## **RELATÓRIO DE CONSULTA PÚBLICA**

**Avaliação de Impacte Ambiental (RECAPE) n.º 3020**

**Empreitada de Projeto e Construção dos Toscos, Acabamentos e Sistemas, no Âmbito da Concretização do Plano de Expansão do Metropolitano de Lisboa - Prolongamento das Linhas Amarela e Verde - Viadutos do Campo Grande – Lote 3**

Data: Setembro de 2021

### **i. Demolições do antigo terminal autocarros do Interface do Campo Grande**

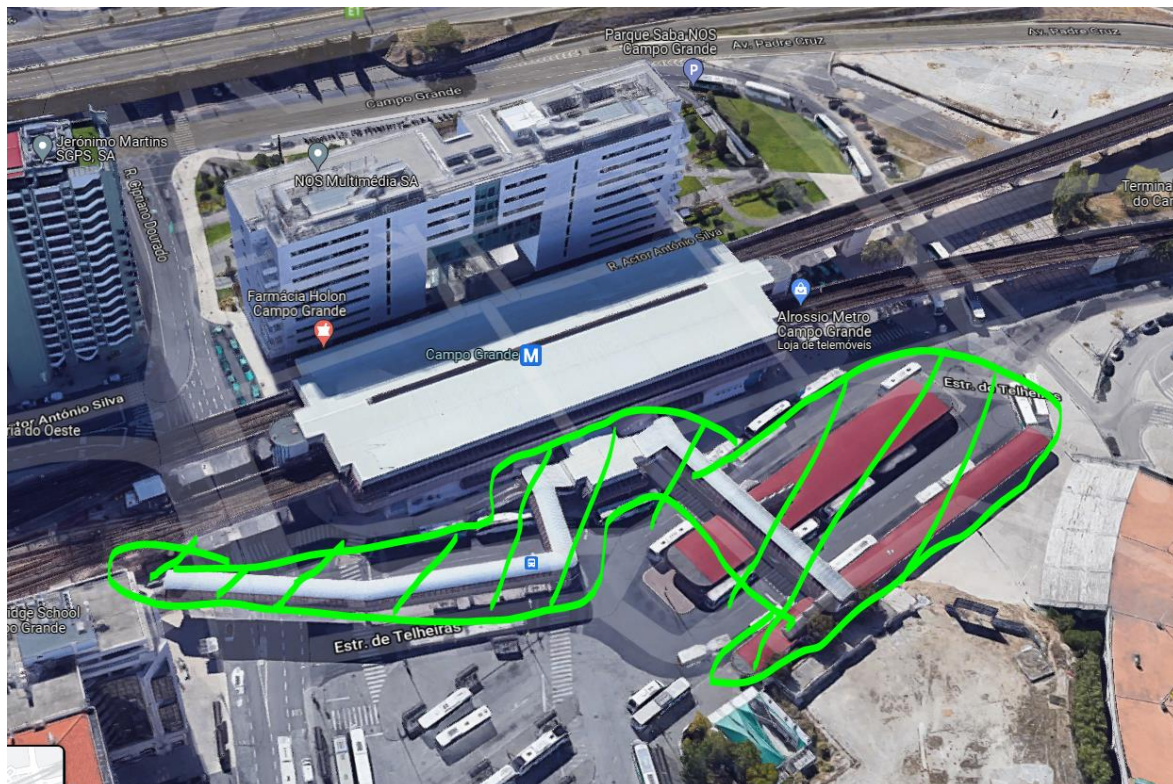
- atualmente local está parcialmente vedado com tapume, mas esses trabalhos não foram iniciados. Poderá ter impacto com desvio de serviços afetados apresentado no projeto deste RECAPE.

### **iii. Operações urbanísticas em execução – Loteamento Metropolis**

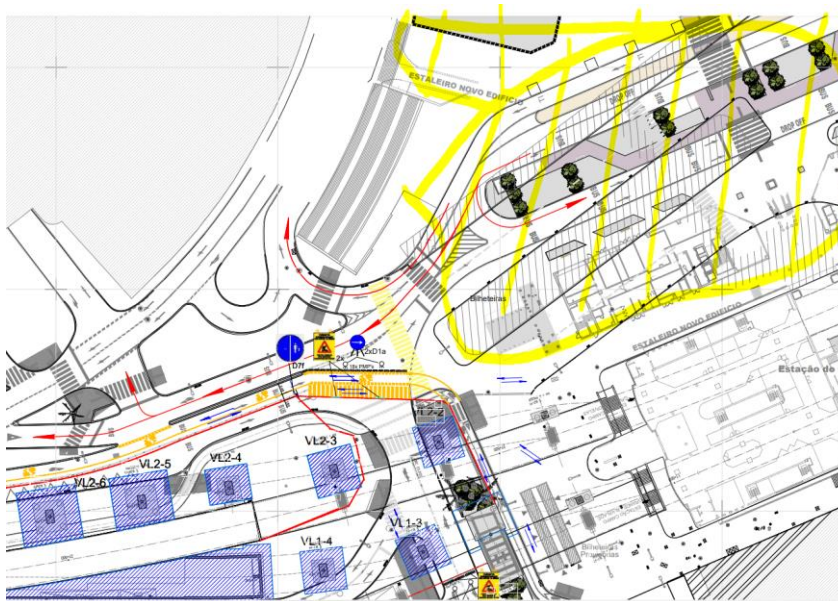
- já está em curso a primeira fase de escavação e modelação dos terrenos. A área de intervenção deste projeto é na ordem dos 35000m<sup>2</sup> e irá também sobrecarregar a rede viária derivado às atividades de obra usuais (escavação, betonagens, etc)
- No Loteamento Metropolis prevê-se que a execução dos vários lotes decorra durante os próximos anos (ABC acima do solo 80m<sup>2</sup>)
